临沂金成电子有限公司电子瓷粉料、电子配件生产项目（一期工程）

其他需要说明的事项

3 整改工作情况

图 1 整改前

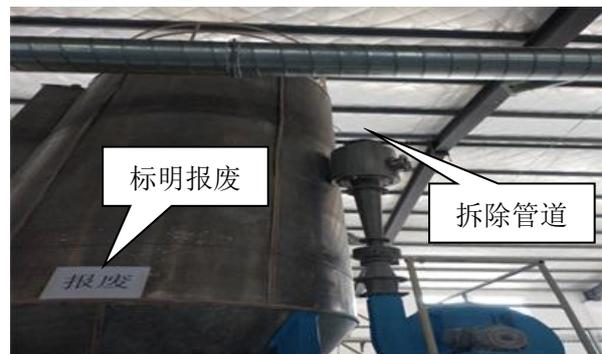
(3) 对验收工作组提出的对已报废低压喷雾造粒干燥机处理的意见，临沂金成电子有限公司于 2018 年 9 月对其进行了整改，见下图。
